Mission régionale d'autorité environnementale

**Avis sur le projet de requalification du site touristique
du front de lac à Mesnil-Saint-Père (10)
porté par le conseil départemental de l'Aube**

n°MRAe 2022APGE8

Projet d'aménagement

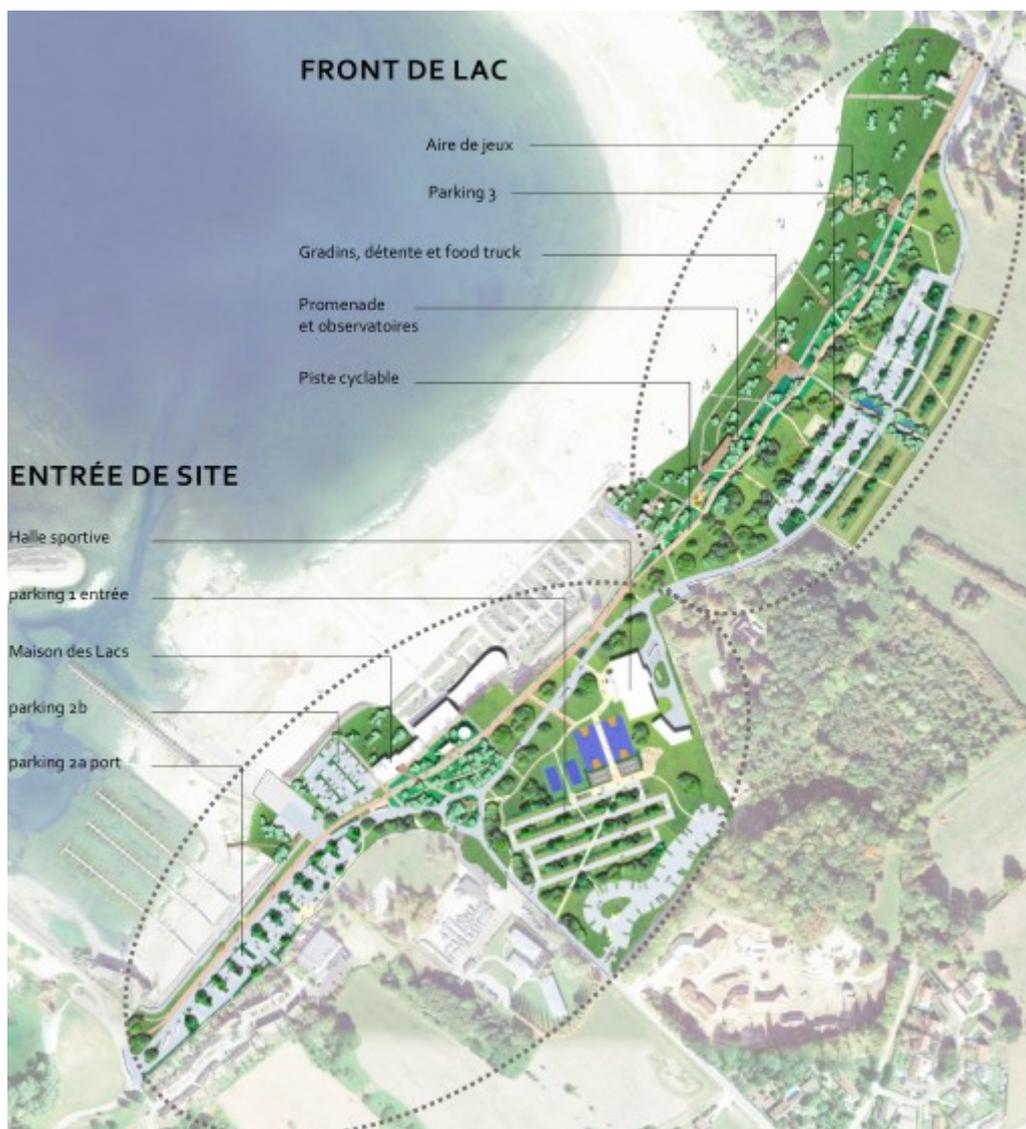
Le dossier justifie le projet par l'inadéquation des aménagements existants, notamment concernant la sécurité routière et l'offre de stationnement insuffisante pour les voitures en période estivale. Pour les vélos, le projet prévoit 30 places de stationnement (3 x 10), ce qui semble faible à l'Ae au regard du maillage cyclable de qualité à proximité : la vélovoie des Lacs de la forêt d'Orient permet de relier la périphérie de Troyes aux 3 lacs, et le bouclage du tour du lac d'Orient est désormais réalisé.

Compte tenu des impacts environnementaux liés à la création de parkings sur une prairie de fauche en zone humide Ramsar, et au vu de l'importance de l'augmentation du nombre de places de stationnement pour les automobiles (+88 %) et de la faiblesse du nombre de places de stationnement pour les vélos, ***l'Ae recommande de mieux justifier le besoin en stationnement pour les automobiles et pour les vélos au regard des prévisions de fréquentation du site.***
